Meie 22.06.2026 nr 7.1-2/26/9390-2

**Ehitusteatis nr 2611201/12865 ja elektripaigaldiste  
projekti nr KPL2508K3 koostööstusest keeldumine  
riigiteede tee piirides ja tee kaitsevööndis Järva vallas  
Järvamaal ja Põltsamaa vallas Jõgevamaal**

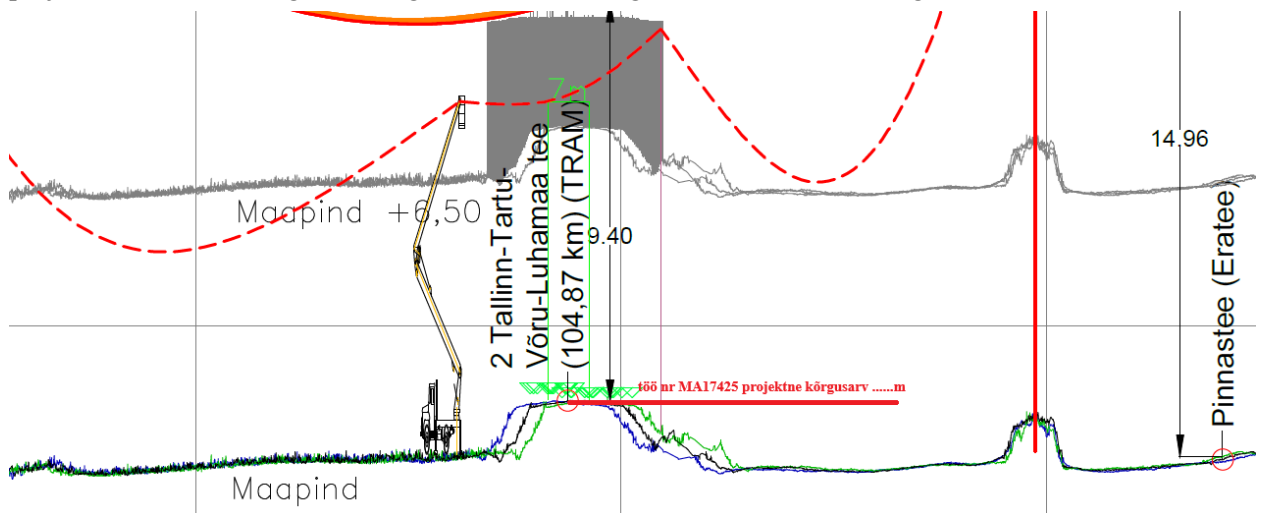
- 1.1. Seletuskirjas palume anda konkreetne kinnitus (selgitus), et õhuliinide ristumistel TRAMi teehituse projektidega on õhuliinide projektsetel kõrgustel arvestatud TRAM projektides (verikaalplaneering ja pikiprofiil) näidatud projektsete kõrgusarvudega;

- 1.2. Seletuskirjas palume käsitleda (mastid M30 – M31) TRAM projektis töö nr 20200042 (PK 1115+80 – PK 1121+60) kavandatud ökoduki ja nõudeid, mille oleme Enersense AS esindajatele oma kirjas 07.01.26 nr 7.1-2/26/7036-5 esitanud. Palume projektis kajastada kui suur on õhuliini kõrgus täna olemasolevast maapinnast selles asukohas, kuhu on kavandatud ökodukt. Seda kõrgust projektist ei tuvastanud ning vastavalt ulukiekssperdi suunistele on oluline, et sama kõrgus oleks tagatud ka selles kohas kus liin tulevikus ökodukti ületab.

- 1.3. Lõigus, kus õhuliin ristub perspektiivse Imavere ökoduktiga, tuleb arvestada ulukiekssperdi seisukohaga, mille kohaselt peab õhuliinide kõrgus maapinnast vahetult liini all olema vähemalt sama suur, kui sellel liinil praegu seal samas maastikus. Lisaks tuleb õhuliinid ökodukti mulde ulatuses märgistada lindudele hästi nähtavate märgistega.

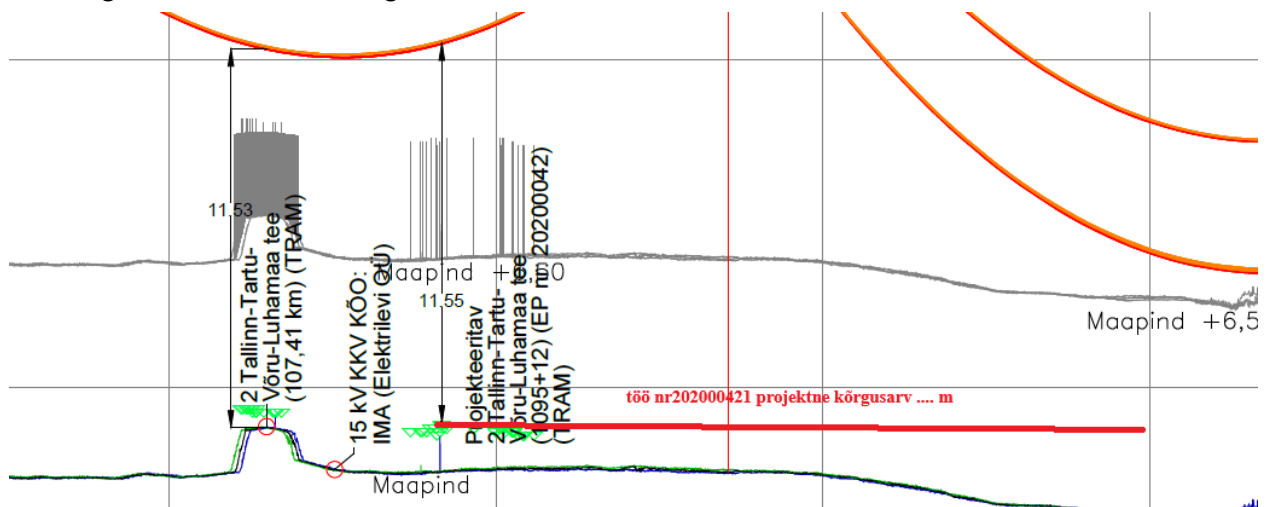
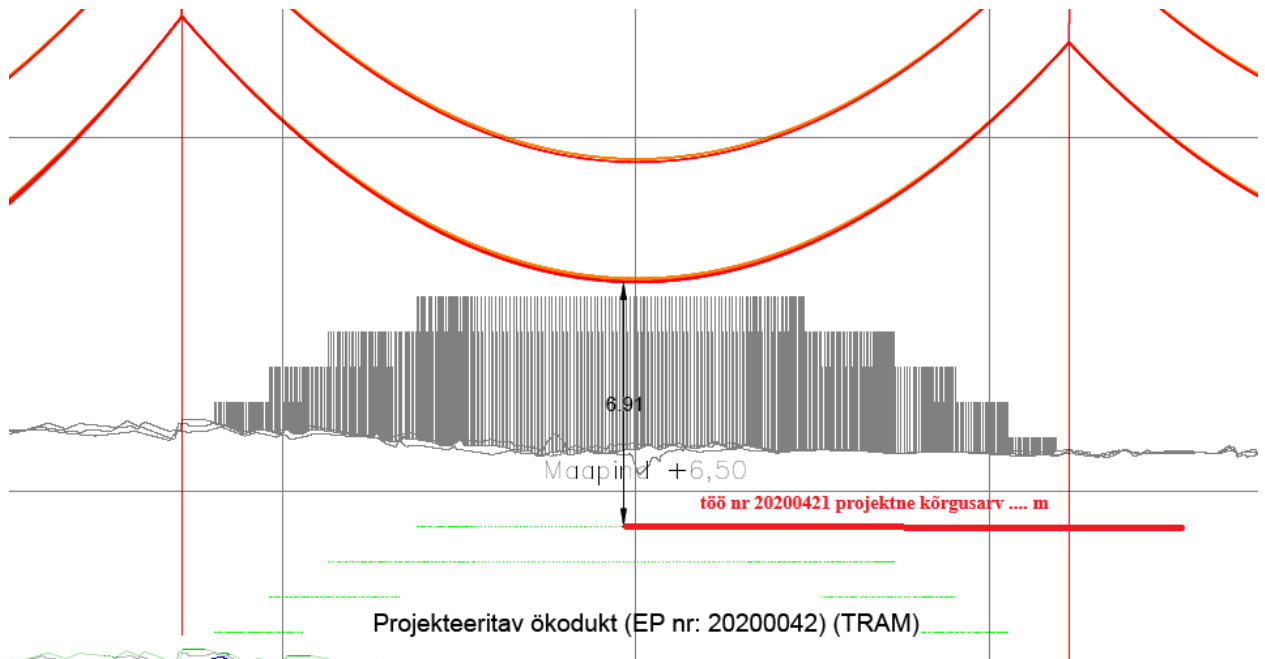
3.1. Kõikidele õhuliini pikiprofiili joonistele kus õhuliin ristub TRAMi projektis ettenähtud teelõiguga (sh ökodukt) palume lisada viide TRAM projektis olevale projektsele vertikaalkõrgusele ning vahemik õhuliiniga tuleb anda sellest kõrgusarvust;

- 3.2. Asendiplaani joonistel ei tuvastanud TRAM projektis kavandatud (projekteeritud) ökodukti – palume lisada;
- 3.3. Ristumine riigitee nr 51 km 42,51 mastid M73 – M74 – siin masti M M73 kõrgus antud  $h=23,200\text{m}$ , kuid kaugus riigitee asfaltkatte servast näidatud  $22\text{m}$  – palume mast eemale nihutada ja masti kaugus riigitee tee katte viia vastavusse kehtivate normidega;
- Järelevalvet „Ehitusseadustiku“ ja „Liiklusseaduse“ täitmise üle riigitee ja selle kaitsevööndi ulatuses teostab Maanteeamet põhimääruse alusel ning nimetatud õigusaktidega kehtestatud korras.
